Madrid 27 de Julio de 1844  
Por acuerdo del Excmo. Ayuntamiento de Cons. de Obra.  
Así Calabr. D. Salvador Tomas, dueño de un solar en el Chamberí frente al paseo de la Cañal de los campos santos, a V. E. respu-  
ta su solar, que tiene intentado con-  
struir una casa en dho. solar, y al efecto  
V. E. Supp. si digna mandar se le  
designa la alineac. q. se observe en la  
construcción de la misma. Madrid 26 de  
Julio de 1844

*Fachada al Norte de la Casa que se ha de construir en el solar pro-  
pio de D. Salvador Tomas al frente del Camino de travesia  
de la Castellana á los Campos Santos en el termino de Cham-  
beri de arriba.*

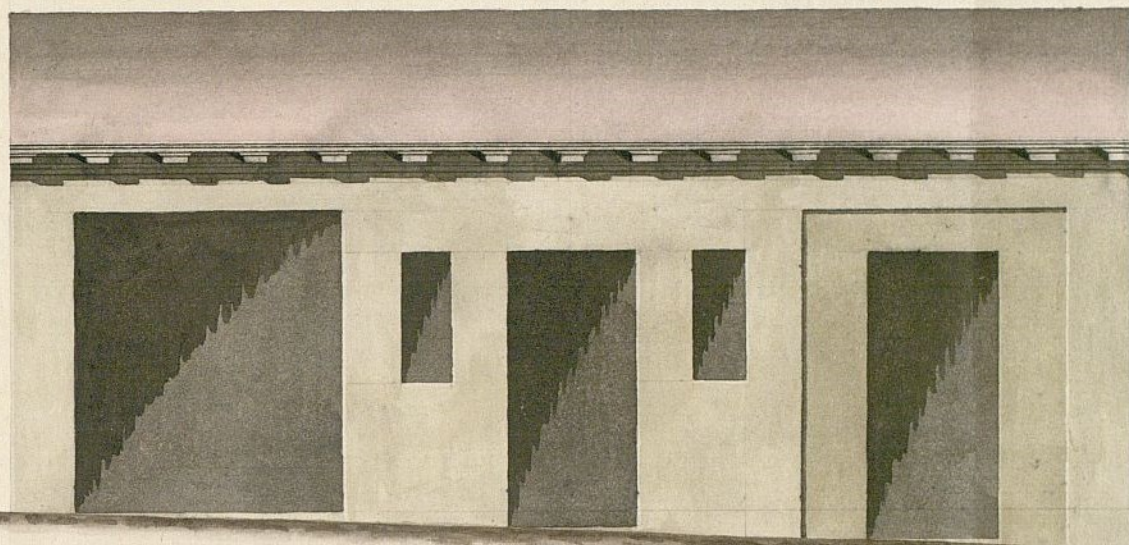
En vista del plano de fachada que este interesado  
presenta, firmado por el Arquitecto D. Joaquín  
San Martín, encargado de la dirección de la obra,  
debo manifestar no hallar reparo en que el  
Excmo. Ayuntamiento se sirva conceder la licencia  
que se solicita, bajo la observancia del diseño  
presentado, y dirección de Dho. Arquitecto, pero  
con la circunstancia de construir los cimientos  
de piedra pedernal y mureta de cal y arena.

Aludales dos pie y medio de grueso, hasta medio pie mas  
bajo que el lura del piso de la calle, en cuyo  
punto, sobre un vendugo de ladrillo, se eleva-  
ra la fachada con dos pies de grueso de fabri-  
ca de ladrillo o tapias de tierra con muros de  
ladrillo de mayor y menor, proporcionados a los hue-  
cos de puertas y ventanas; el alero sera de madera  
descubierto, compuesto de soleros, canecillos con tocados  
corona superior moldada y canalon de plomo u hoja  
de lata con sus correspondientes ventaderos; y por ultima  
se rebocara la fachada de cemento, imitando un buen  
sistema de construccion. Madrid 24 de Octubre de 1844

En cumplimiento del decreto del V. I. que antecede he pasado a marcar sobre el terreno la alineación que corresponde observar en la fachada que este interesado trata de construir, resultando que según el plano general del Chamberí debe establecerse dicha fachada en línea recta de los 44 pies que tiene de extensión, paralelamente a la hilera de árboles del paseo que se está formando, separándose de ella 14 pies. La cerca de la fachada de costado se establecerá

en recta prolongacion de la fachada al Levan-  
te de la manzana propia de D. Franc.<sup>co</sup> Ba-  
beruelo. El plan de fachada que presenta este  
interesado lo encuentro merquino y despropor-  
cionado en la distribucion de huecos, presentan-  
do un todo de feo aspecto, y correspondiendo la  
fachada a un plano que tiene que ser de los  
principales, debe obligarse al dueño de la  
finca a presentar otros planos mas arregla-  
dos. VV. sin embargo resolveran lo que  
tengan p.<sup>o</sup> conveniente. Madrid 2 de Junio del  
1846.

Conforme con lo q.<sup>o</sup> propone el Arquitecto.
